V Říčanech 19. 06. 2023  
Reg. č.: VZ-92/23  
Č.j.: 1649/23/KSUS/R/JAS  
Vyřizuje: Mgr. Adam Jasz

## Vysvětlení zadávací dokumentace č. 20-37 k veřejné zakázce „II/106, most ev.č. 106 – 001 Štěchovice“

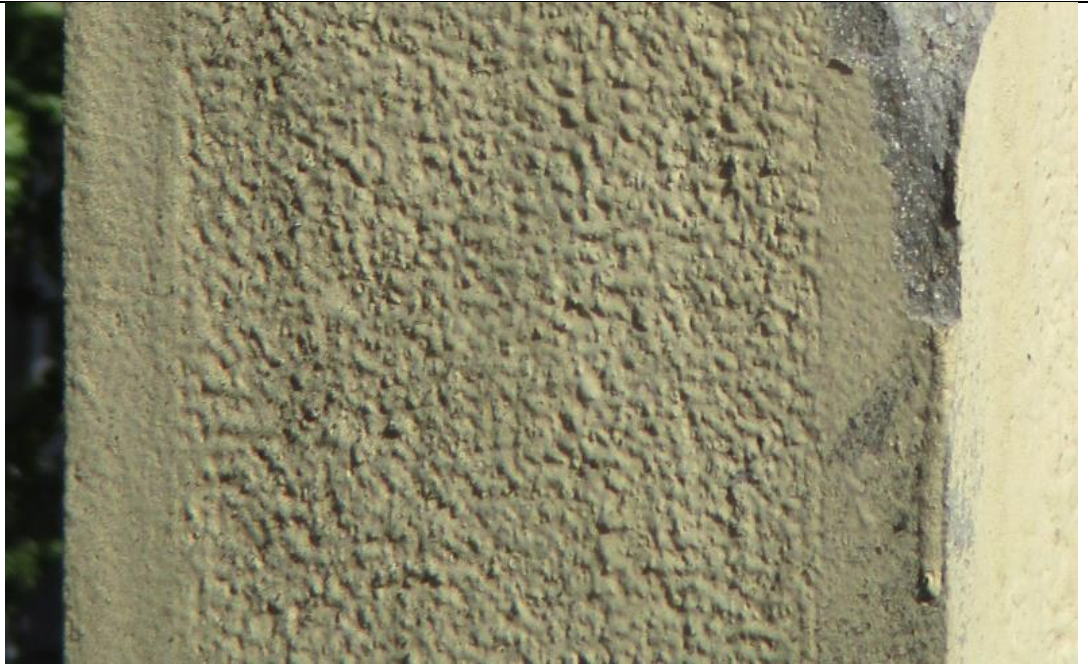
|     | <p><b>Znění žádosti o vysvětlení zadávací dokumentace</b></p> <p>Pro správné nacenění žádáme o bližší specifikaci pojmu „hrubý povrch betonu“. Dle názoru uchazeče není možné docílit stejné hrubosti povrchu betonu u táhla, příčnicku a madel zábradlí a to z důvodu odlišného požadavku na technické vlastnosti betonu při realizaci zmiňovaných konstrukcí.</p> |

|     | <p><b>Vysvětlení zadávací dokumentace</b></p> <p>Hrubost povrchu bude přibližně odpovídat stávajícímu stavu a podléhá odsouhlasení zástupcem NPÚ. Pro představu níže uvádíme některé stávající povrchy.</p> <p><i>Boční strana oblouku:</i></p>   |
